工程指示 / 要求簡箋(E.I.)

工程指示編號：EI / 2638 / 21 修改版次：D

工程編號：J851 工程名稱：青衣明翹匯

工程項目：後裝窗大貨 - 地盤用玻璃 BM

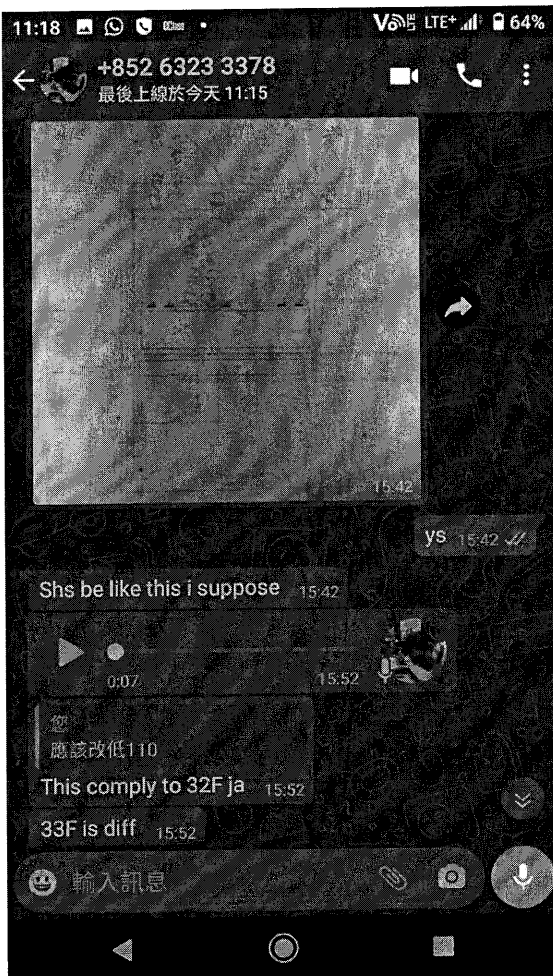
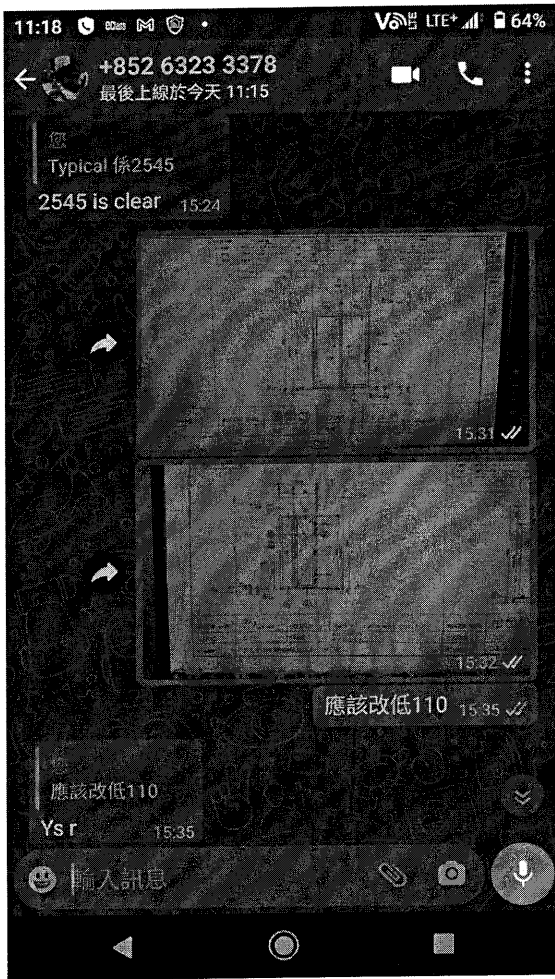
根據則師 2021.1.27 指示，按附件位置表修改玻璃尺寸。

本次修改包括位置表序號 89-96, 99-100, 108-115, 121-126.

(已諮詢玻璃廠，尚未加工玻璃，可以修改)

美特鋁質有限公司 MIDI Aluminium Fabricator Ltd.		工程號: J-851	計算: 曾建平	日期: 29/12/2020	送呈: 施哥						
地盤名稱: 青衣明翹匯 <td>核對:</td> <td>日期:</td> <td>副本:</td> <td></td>		核對:	日期:	副本:							
項目類別: 後裝鋁窗+FD+趟門 <td>批准:</td> <td>日期:</td> <td>A/C Code:</td> <td></td>		批准:	日期:	A/C Code:							
修改版次:		總計玻璃面積 (平方米): 3669.626		此BM依據							
序號	修改內容	玻璃圖號	樓層	樓座(單位)	顏色與類型	玻璃尺寸			數量 (塊)	總面積 (平方米)	備注
						厚度 (mm)	寬度 (mm)	高度 (mm)			
92	D	T2-W48R-#2	32/F	T2(D)	Clear+Tempered Glass(Inside) 三鑫玻璃樣板 (GL01)	28	228.0	2438.0	1	0.556	
93	D	T1-W50-#1	33/F	T1(A)	編號: D19110483(8SSN1- 607(HS)+12A+8C)室外半強化, 室內強化玻璃	28	228.0	2433.0	1	0.555	
94	D	T1-W50-#2	32/F	T1(A)		28	358.0	2438.0	1	0.873	
95	D	T2-W50R-#1	33/F	T1(A)		28	358.0	2433.0	1	0.871	
96	D	T2-W50R-#2	32/F	T2(A)		28	569.5	2350.0	1	1.338	
97	D	T2-W19A1-#1	33/F	T2(A)		28	569.5	2345.0	1	1.335	
98	D	T2-W19A1-#2	32/F	T2(A)		28	569.5	2350.0	1	1.338	
99	D	T2-W49A1-#1	33/F	T2(A)		28	603.0	2438.5	26	34.841

100	D	T2-W49A1-#2	32/F	T2(A)		28	603.0	2438.5	26	38.231	
101		T1-W78-#1	35/F	T1(A)		28	561.0	2140.0	1	1.201	
102		T1-W19A1-#1	1/F~31/F	T1(A)		28	730.0	2305.5	54	90.883	
103		T1-W19B1-#1	1/F~31/F	T1(B)		28	735.0	2305.5	54	91.505	
104		T1-W19D-#1	1/F~31/F	T1(D)		28	765.0	2305.5	54	95.240	
105		T1-W19B2R-#1	2/F~31/F	T1(A)		28	730.0	2305.5	52	87.517	
106		T1-W19CR-#1	1/F~31/F	T1(C)		28	735.0	2305.5	54	91.505	
107		T1-W19A2R-#1	1/F~31/F	T1(A)		28	910.0	2305.5	54	113.292	
108	D	T1-W49A1-#1	32/F	T1(A)		28	726.5	2305.0	2	3.349	
109	D	T1-W49B1-#1	33/F	T1(B)		28	726.5	2310.0	2	3.356	
110	D	T1-W49D-#1	32/F	T1(D)		28	731.5	2305.0	2	3.372	
111	D	T1-W49B2R-#1	32/F	T1(A)		28	761.5	2305.0	2	3.349	
112	D	T1-W49A1R-#1	33/F	T1(A)		28	726.5	2305.0	2	3.349	
113	D	T1-W49CR-#1	32/F	T1(C)		28	726.5	2305.0	2	3.349	
114	D	T1-W49B1R-#1	33/F	T1(B)		28	731.5	2310.0	2	3.380

BM編號:		美特鋁質 有限公司 MIDI Aluminium Fabricator Ltd.		工程號:	J-851	計算:	曾建平	日期:	29/12/2020	送呈:	施哥
修改內容		玻璃圖號	樓層	樓座(單位)	顏色與類型	厚度 (mm)	玻璃尺寸	數量 (塊)	總面積 (平方米)	副本:	
修改內容		玻璃圖號	樓層	樓座(單位)	顏色與類型	厚度 (mm)	玻璃尺寸	數量 (塊)	總面積 (平方米)	批准:	A/C Code:
修改內容		玻璃圖號	樓層	樓座(單位)	顏色與類型	厚度 (mm)	玻璃尺寸	數量 (塊)	總面積 (平方米)	此BM依據	
修改內容		玻璃圖號	樓層	樓座(單位)	顏色與類型	厚度 (mm)	玻璃尺寸	數量 (塊)	總面積 (平方米)	備注	
115	D	T1-W49A2R-#1	32/F	T1(A)	Clear Tempered Glass (GL01)	28	906.5 x 2305.0	2	4.179		
116		T2-W19A2-#1	33/F	T2(A)	三鑫玻璃樣板 編號: D19110483(8SSN1-607(HS)+12A+8C)室外半強化, 室內強化玻璃	28	906.5 x 2310.0	2	4.188		
117		T2-W19A3-#1	1/F~31/F	T2(A)		28	840.0 x 2305.5	52	100.704		
118		T2-W19C-#1	1/F~31/F	T2(C)		28	910.0 x 2305.5	52	109.096		
119		T2-W19BR-#1	1/F~31/F	T2(B)		28	735.0 x 2305.5	54	91.505		
120		T2-W19DR-#1	1/F~31/F	T2(D)		28	735.0 x 2305.5	52	88.116		
121	D	T2-W49C-#1	32/F	T2(C)		28	731.5 x 2305.0	2	3.372		
122	D	T2-W49B-#1	33/F	T2(B)		28	731.5 x 2310.0	2	3.380		
123	D	T2-W49A2-#1	32/F	T2(A)		28	836.5 x 2305.0	2	3.856

124	D	T2-W49A3-#1	33/F	T2(A)		28	836.5 x 2310.0	2	3.865		
125	D	T2-W49BR-#1	32/F	T2(B)		28	906.5 x 2305.0	2	4.179		
126	D	T2-W49DR-#1	32/F	T2(D)		28	906.5 x 2310.0	2	4.188		
127		T2-W78-#1	35/F	T2(A)		28	731.5 x 2305.0	2	3.372		
128						28	761.5 x 2305.0	2	3.511		
129		T1-W76-#1	2/F~33/F	T1A STAIRCASE	CLEAR GLASS (10mm) w/ FROSTED TEXTURE AT INNER SURFACE	10	959.0 x 896.0	29	12.888		
130		T2-W76-#1	2/F~33/F	T2A STAIRCASE		10	496.0 x 896.0	27	11.999		
131											
132		T1-W-LH1	1/F~31/F	T1A	CLEAR SAFETY GLASS BARRIER (12mm) (GL07) 三鑫 玻璃樣板編號: D19110488(12C) 強化玻璃	12	570.0 x 375.0	29	6.199	GL07(用於 W5/T1,W35/T1,W5R/T 2,W35R/T2)	
132		T1-W-LH1	1/F~31/F	T2A(B)		12	570.0 x 375.0	28	5.985	GL07(用於 W5/T1,W35/T1,W5R/T 2,W35R/T2)	
133		T1-W-LH2	35/F	T2A(A)		12	615.0 x 375.0	1	0.231	用於W65/T2	
134											
135		T1-W24-#1	1/F	T1A LOBBY		12	471.0 x 921.5	1	0.434
